Arkivsaksnr: 2014/8376-6
Saksbehandler: Carl Severin Bjurstedt
Dato: 17.03.2015

Utvalg	Utvalgssak	Møtedato
Dovrefjell nasjonalparkstyre	33/2015	26.03.2015

Høring av "Småkraftpakke Rauma-Neset", seks vanninntak nær Eikesdalsvatnet landskapsvernområde og Sandgrovbotn-Mardalsbotn biotopvernområde

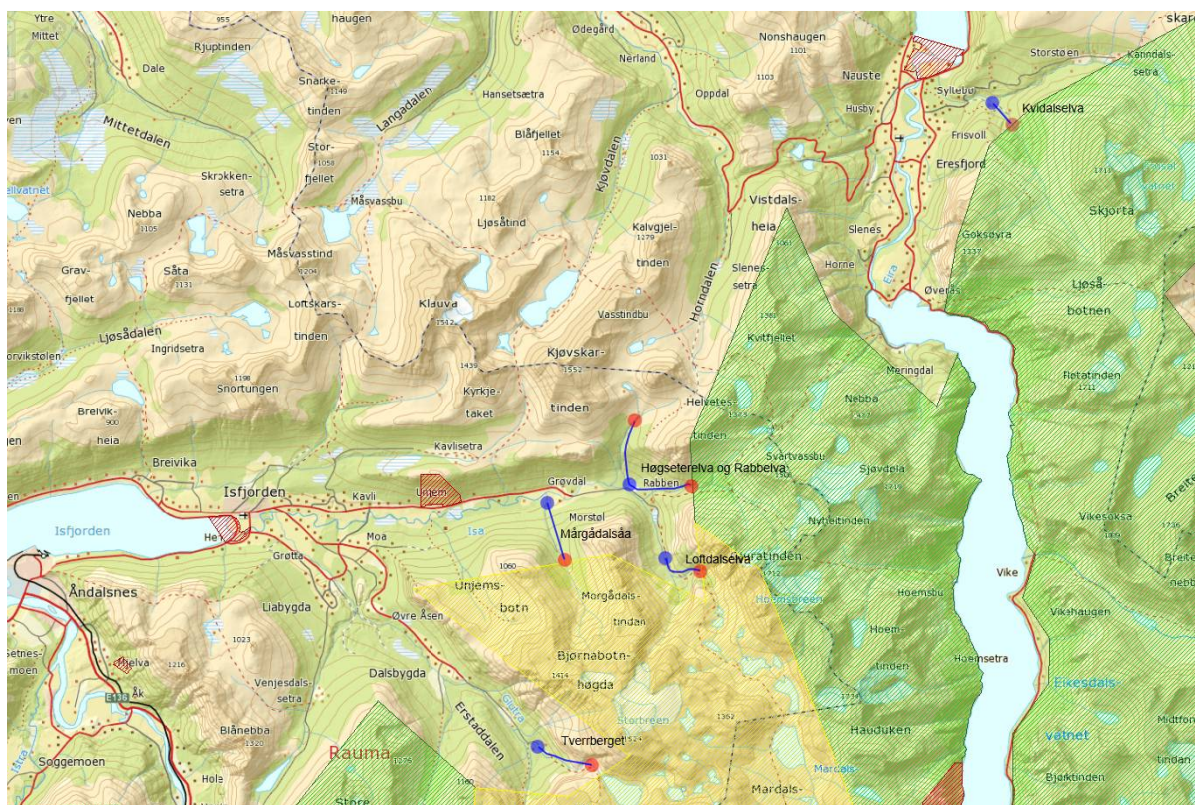
Kartene i søknadene har varierende detaljeringsgrad og det er ikke oppgitt koordinater for inntakene. Imidlertid er kotehøyde for plassering oppgitt, jeg har brukt dette for å plassere inntakene på kart. Imidlertid ligger noen av inntakene der det kun er 20-meters kotegrunnlag, da blir det vanskelig å plassere nøyaktig. De aktuelle prosjektene er oppsummert i følgende tabell:

Som det framgår i tabellen er inntakene i Kvidalselva, Morgådalsåa, Loftdalselva og Rabbelva plassert nærmere vernegrensene enn 100 m. Tverrberget kraftverk (vedlegg 2) er en revisjon av prosjektet med inntak i Glutra og Saufonngrova inne i biotopvernområdet som nasjonalparkstyret avslo i sak 11-2015 5.1. i år.

Når det gjelder **Kvidalselva**, angis det at inntaket skal plasseres på kote 308. Her er 305-koten 5,5 m utenfor vernegrensen, mens 310-koten går 30 meter inne i VO. Det er da åpenbart at inntak på kote 308 er innenfor vernegrensen.

Når det gjelder **Kvidalselva** er forholdet at angitt inntakspunkt ligger innenfor verneområdegrensen, dersom oppgitt kotehøyde 308 er korrekt. Her foreligger da tre alternativer:

Det skal legges til at kart over nedbørfeltet i søknaden viser inntak rett utenfor verneområdet og tilsynelatende litt lenger ned enn kote 308. Jeg mistenker at søker rett og slett kan ha bommet med 5 m på høydeangivelsen og at inntaket **er** planlagt utafor LVO.

For de inntakene som ligger nærmere verneområdene enn 100 meter, finner jeg det rimelig å be NVE stille krav om at det skal måles inn og markeres med grensemerke et grensepunkt nær vassdraget, og at verneområdet i anleggsperioden markeres som forbudt område. I og med at merkingen forårsakes av utbyggingen, bør den i tilfelle bekostes av utbygger.

- 1) Inntaket flyttes ut av verneområdet, minst ned til kote 303.
- 2) Utbygger søker dispensasjon fra verneforskriften, og får dette.
- 3) Utbygger søker om justering av grensen.
